**Oggetto:** Richiesta di parere: Quesito relativo alla corretta applicazione del punto C.3 del D.M. 16.01.96 "Norme tecniche per le costruzioni in zone sismiche" con particolare riferimento alla "definizione di edificio in angolo".

Comune di Poggibonsi – realizzazione di complesso residenziale nell'area ex consorzio Agrario Provinciale proprietà Imm.re Marconi s.r.l. di Poggibonsi.

## **PARERE**

Realizzazione di complesso residenziale nell’area ex consorzio Agrario Provinciale nel Comune di Poggibonsi proprietà Imm.re Marconi s.r.l. di Poggibonsi.

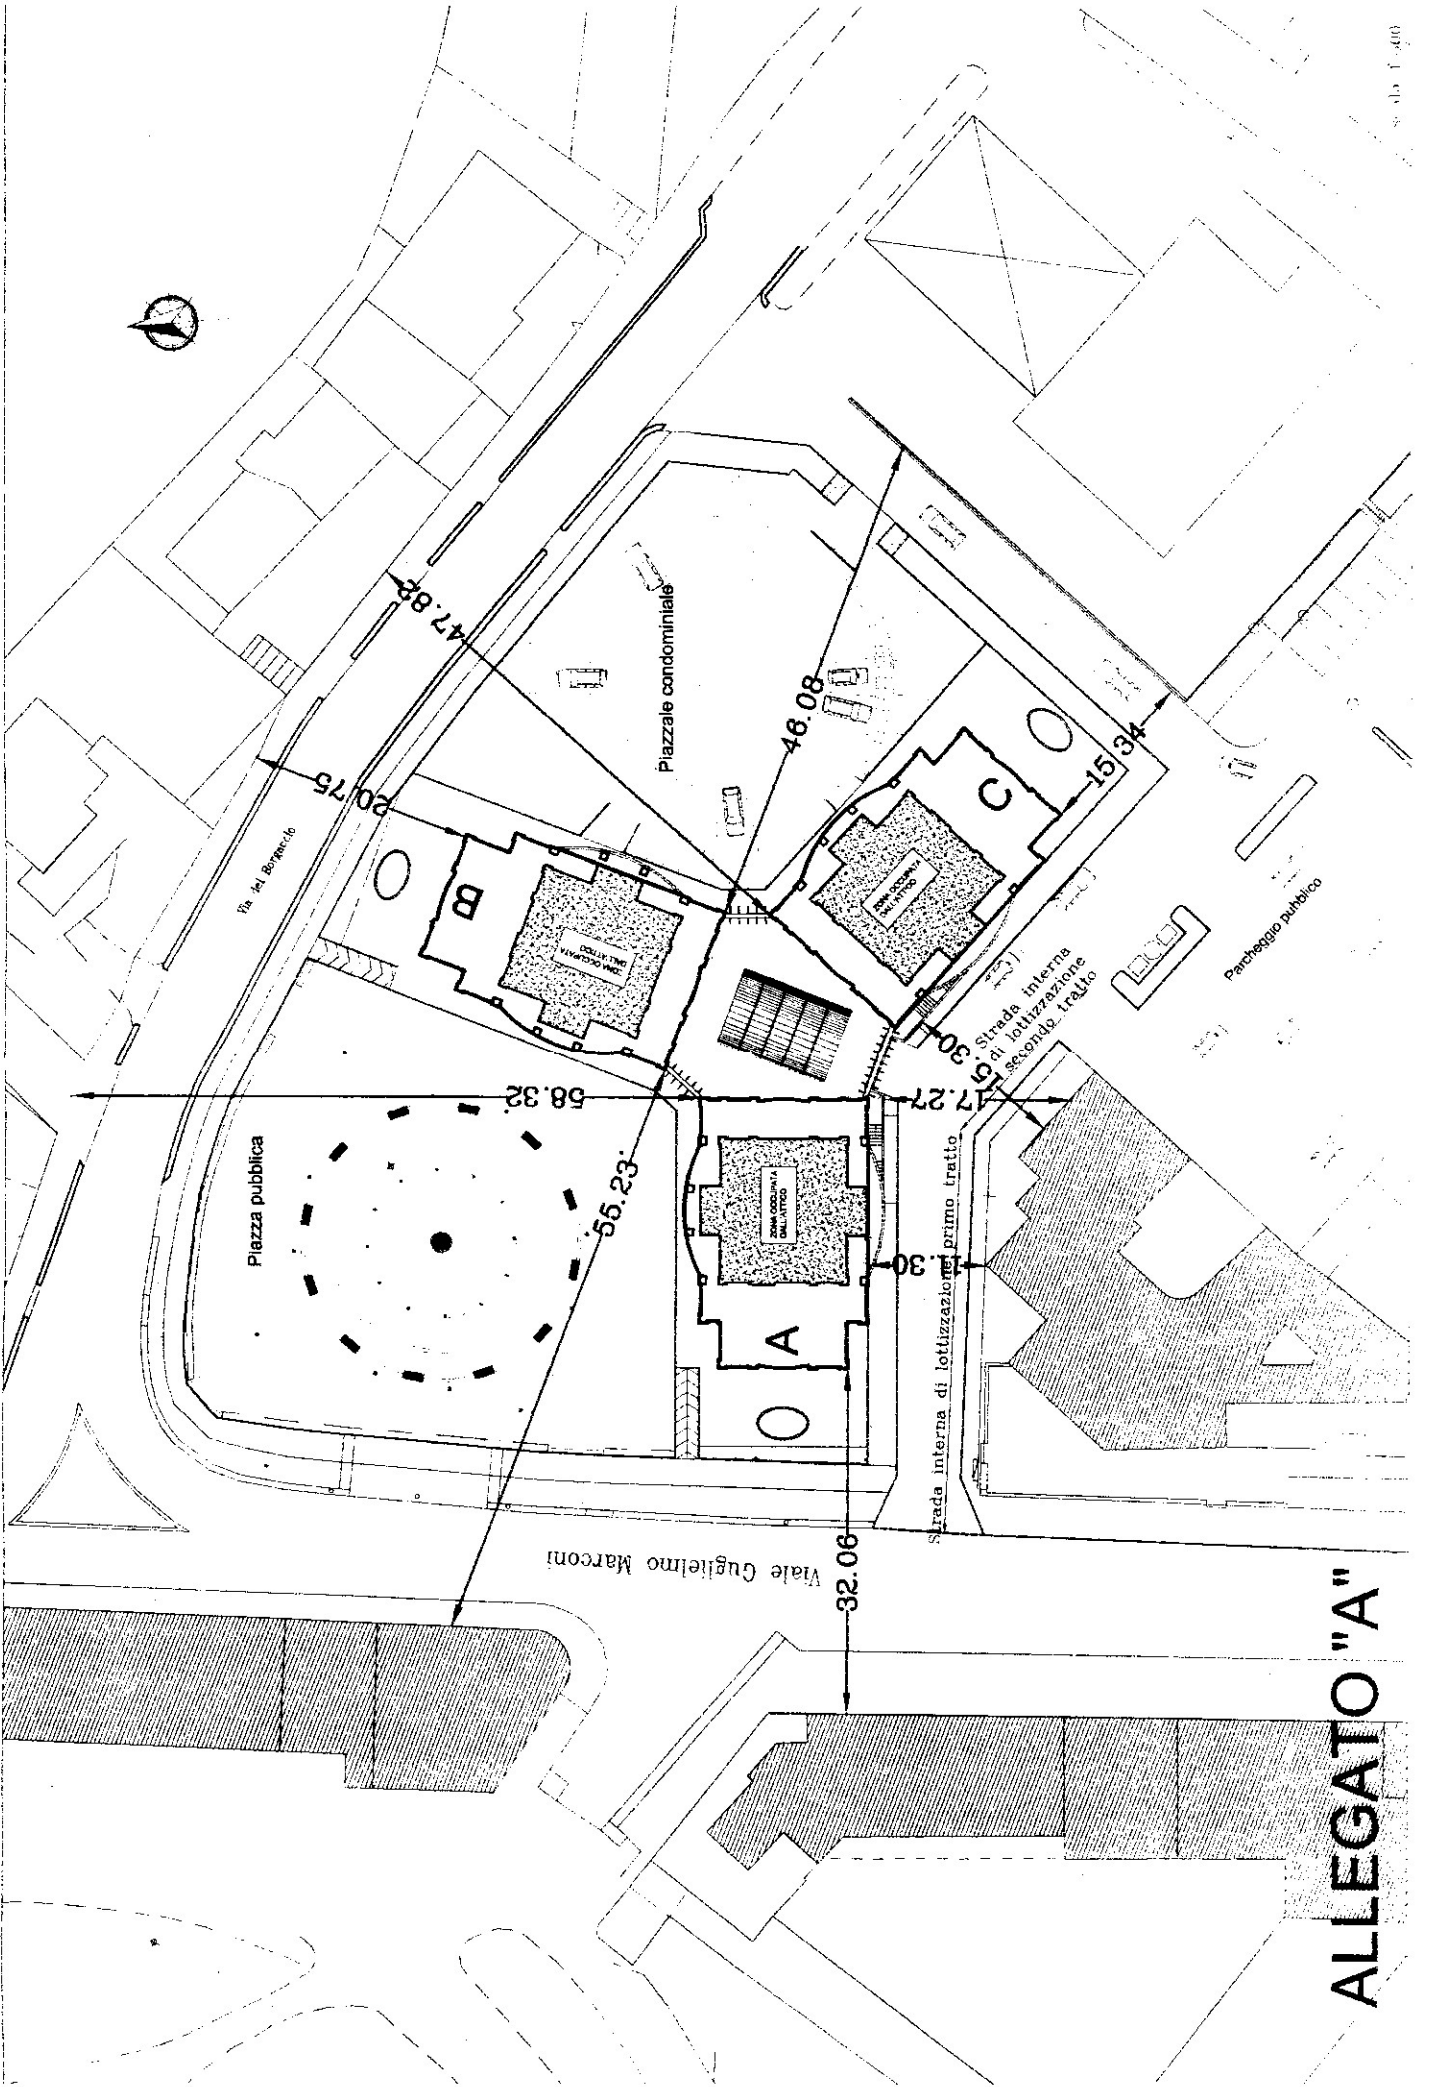
- dagli elaborati grafici allegati al quesito si evince, nella planimetria, la disposizione dell’edificio che prospetta su una strada secondaria avente larghezza minima di m 11,30, nonché la presenza di un garage interrato, ma non l’altezza massima dell’edificio.

- 1) la definizione di “**edificio in angolo**” sia implicitamente indicata dalla norma di cui al p.to C.3 del D.M. 16.01.1996;
- 2) lo spazio antistante su viale Marconi (zona superiore del garage interrato dell’edificio in questione), rientri nella definizione di “**strada**” così come definita dal medesimo p.to C.3.
